泊発電所3号炉

防潮堤の設計方針について

(構造成立性評価の基本方針及び指摘事項に対する回答他)

令和4年10月11日
北海道電力株式会社

屈曲部の施工目地設置位置図

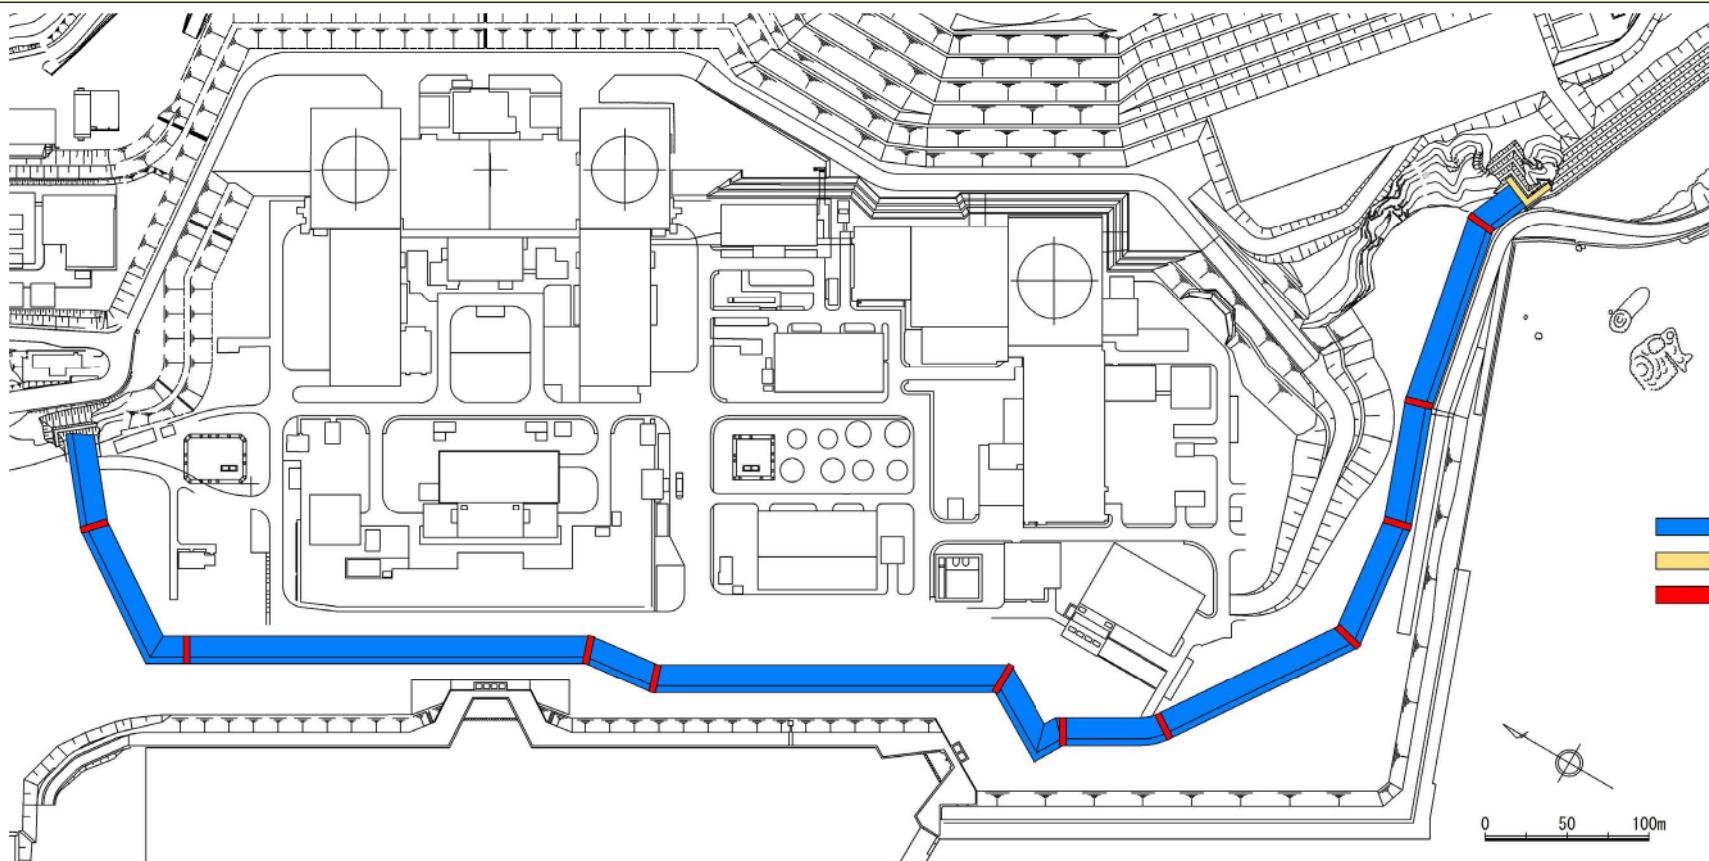
セメント改良土間の施工目地に設置される止水目地について、セメント改良土の特性を踏まえ、構造成立性を説明すること。

- 防潮堤の屈曲部の施工目地は、応力集中に配慮し、下図のとおり設置する計画である。
- 屈曲部以外の施工目地は、防潮堤の高さが変化する断面、防潮堤の幅が変化する断面、水路が防潮堤を横断する断面を考慮して設置する計画であり、設置変更許可段階において施工目地の設置方針を説明する。

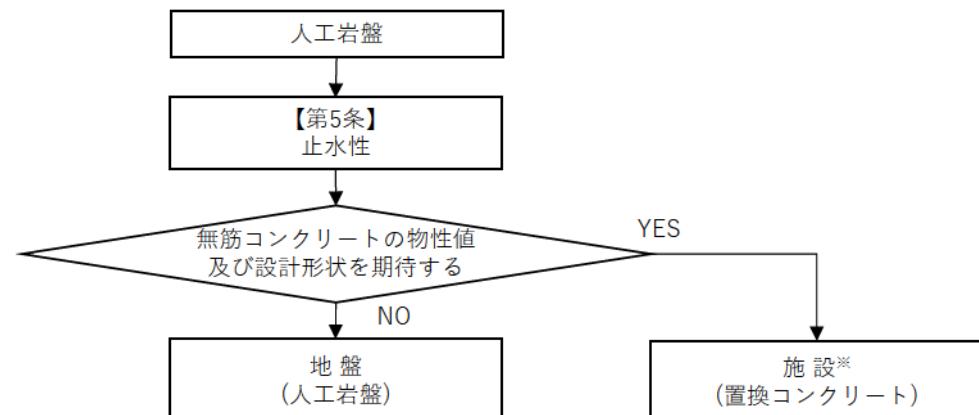
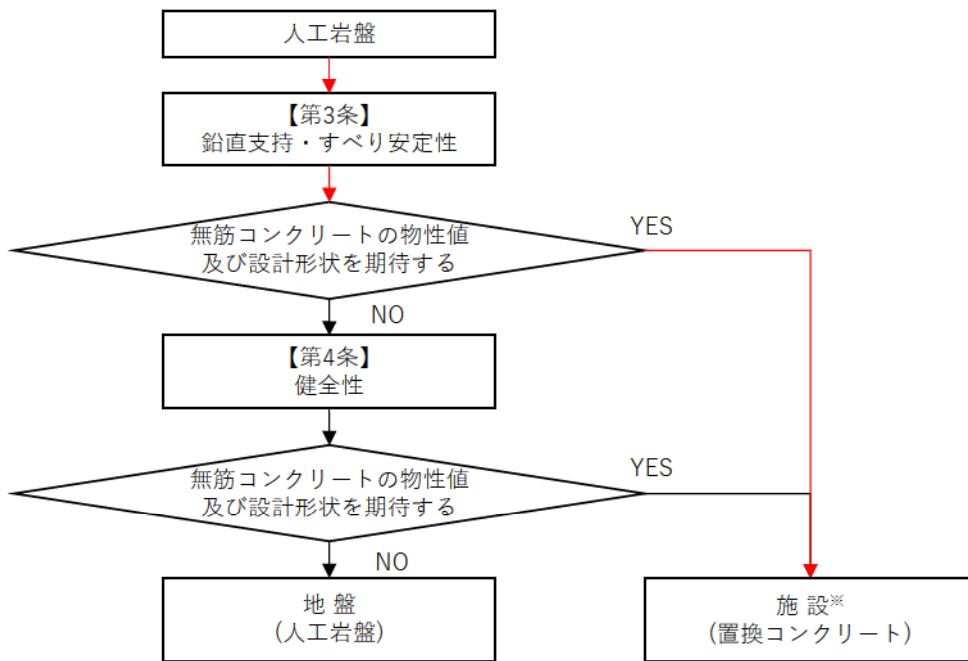
人工岩盤の施設又は地盤の位置付けについて、その根拠を明確にした上で区分の妥当性を説明すること。

- 前頁の『施設』・『地盤』の区分の根拠を基に、人工岩盤の施設区分の検討フローを以下のとおり整理した。
- 検討フローにおいて、設置許可基準規則第3条(鉛直支持・すべり安定性)、第4条(健全性)及び第5条(止水性)のいずれかの観点において、『施設』と区分する場合、人工岩盤は『施設』として扱う。
- 人工岩盤は、無筋コンクリートの物性値及び設計形状を期待し、すべり安定性を確保することから、施設区分を『施設』に見直し、第4条(健全性)及び第5条(止水性)の観点において『施設』として評価する。
- 上記に伴い、「人工岩盤」は、「置換コンクリート」に名称を変更する。

※第3条、第4条及び第5条のいずれかの観点において、『施設』と区分する場合、人工岩盤を『施設』として扱う。今回、第3条の観点において『施設』として区分することから、第4条及び第5条においても『施設』として評価する。
